2021年2月13日に発生した地震と、2022年3月16日に発生した地震の、特性の違いによる設備への影響検討

2023年12月18日

東京電力ホールディングス株式会社

3月16日地震に関する過去のコメント回答

はぎとり波と検討用地震動の比較
(水平方向)

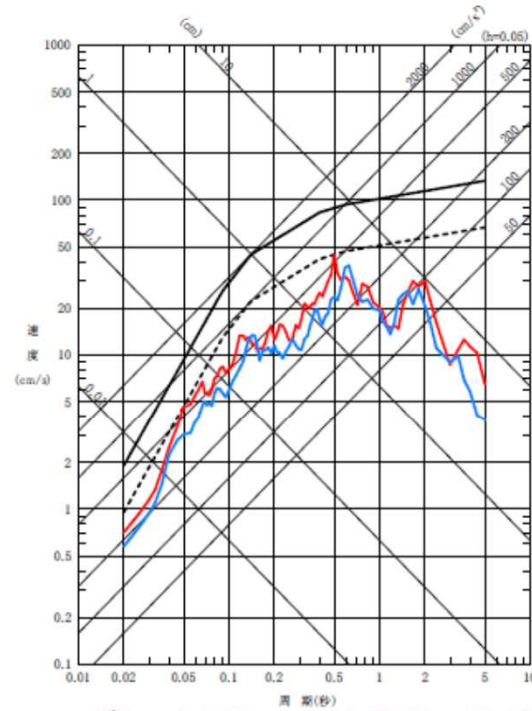
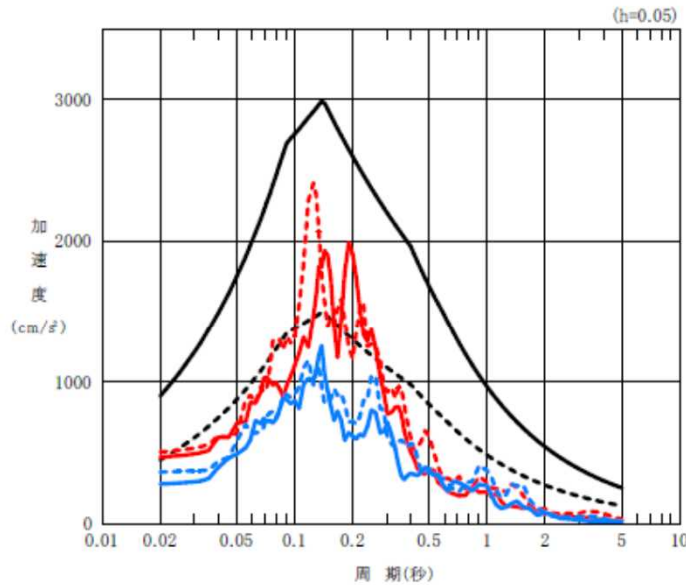
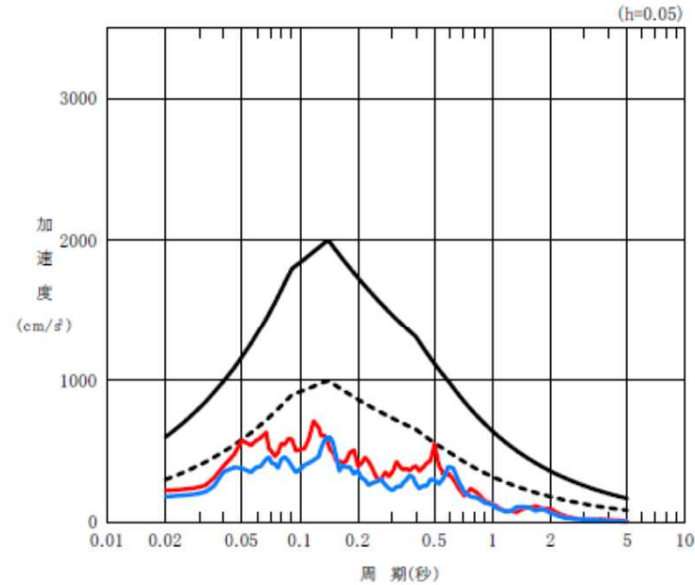
分類	コメント	回答	回答可能時期
耐震評価	・はざとり波が一部周期帯で1/2Ssを超えていることから、優先順位を考慮し、その健全性を早期に確認すること。また、現在審査中のB+設備について、本影響の評価を行うなど、耐震設計において考慮すること（規制庁）	第107回で回答済	回答済

分類	コメント	回答	回答可能時期
耐震評価	・新設設備の評価について、波及的影響評価（Ss900）と機能維持評価の内容は異なることから、今後の審査において、個別にその内容と比較した上で除外できることを説明すること。また、「新設B+クラスの対応方針」における「評価」内容が「1/2Ss450機能維持」と異なる場合は、その差異を明確にすること（規制庁、山本教授）	第102回で回答済 個別の評価は今後の審査の中で説明	回答済
耐震評価	・剛構造の設備に対して3月16日地震の影響がないとしているが、はぎとり波の50Hz周辺においても1/2Ssを超過しているため、その根拠を示すこと（規制庁）	第102回で回答済	回答済

・ Ss900 (検討用地震動①) で完全包絡する結果となった。

・ Ss900 (検討用地震動①) で完全包絡する結果となった。

排ガス冷却器が設置されている、雑固体廃棄物焼却建屋1階のFRSを以下に示す。

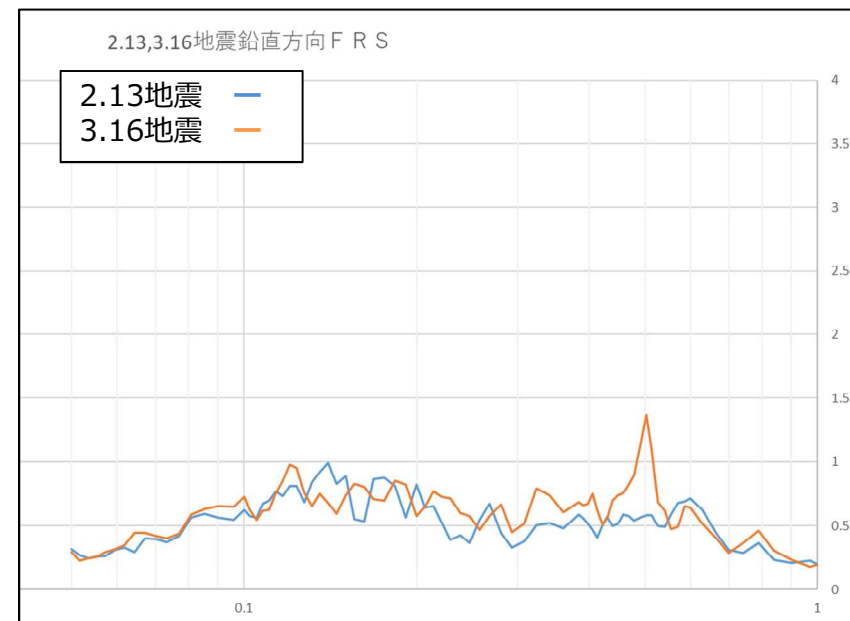
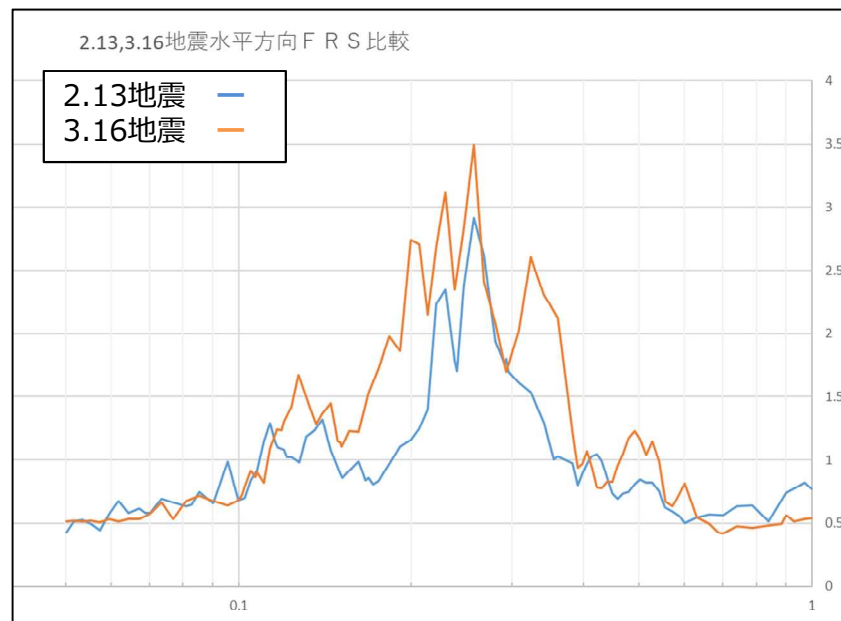
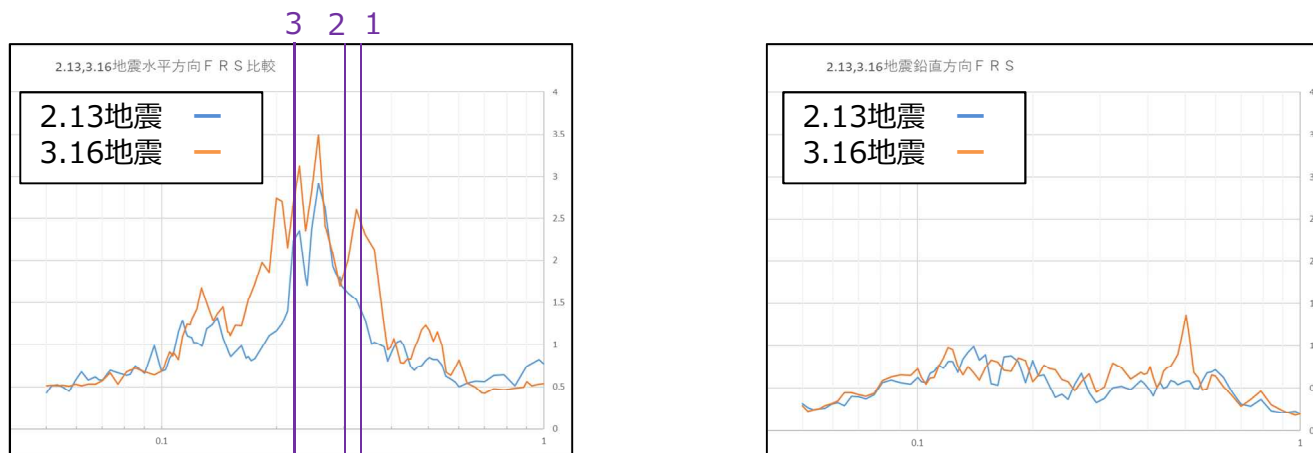
分類	コメント	回答	回答可能時期
1号機PCV水位	・地震により損傷が拡大しており、耐震性が低下しているとの認識のもと、水位をなるべく下げること。また、損傷個所の特定等のために、ROVをPCV内に入れ調査することを検討すること（規制庁）	第102回および第104回で回答済 PCV水位低下についてはPCV内部調査後に取り組む計画	回答済
1号機PCV水位	・損傷の程度、漏えい量などについて注水量などを踏まえた定量的な評価を検討すること（高坂オブザーバー）	第102回で回答済 コメントはスライド3	回答済
耐震評価	・3月16日地震は検討用地震動の半分（Sd相当）を超える可能性があることから、設備の健全性および建屋の劣化状況等の評価に加え、解放基盤表面の地震動や地盤応答の増幅特性などを分析・評価し、現在設計で用いている地震動・地盤モデル等の妥当性を検証すること（規制庁）	建屋に関しては第99回および第100回で回答済	回答済
		タンクエリアの地盤モデルの妥当性について検討中	これまでの検討結果と今後の検討計画を年度内に報告予定。
耐震評価	・自由地盤系の観測について、地表面のデータが中止している箇所も、今後の地震モデル検証にあたり、観測できるところは観測すべき（規制庁）	第99回および第100回で回答済	回答済
耐震評価	・3号機について、建屋解析モデルに3月16日地震の波を入力して建屋応答解析結果と実際の建屋応答との比較・分析を行うこと（山本教授）	第102回で回答済	回答済
耐震評価	・設備の健全性評価にあたっては、3月16日地震と2月13日地震の特性の違い（卓越する周期や方向の違いなど）を考慮して実施すること（高坂オブザーバー）	設備の耐震評価は、3月16日地震の特性（周期や方向）を考慮して実施する	第109回の検討会にて耐震評価結果を報告。今回、改めて特性の違いによる影響検討結果を報告。

下図を見ると、影響の大きい3つのモード全てで3.16地震による加速度が2.13地震を上回っている。特に1次と3次モードの周期帯において、3.16地震による加速度が2.13地震と比較してかなり大きくなっており、3.16地震による評価応力が高くなった原因と考えられる。
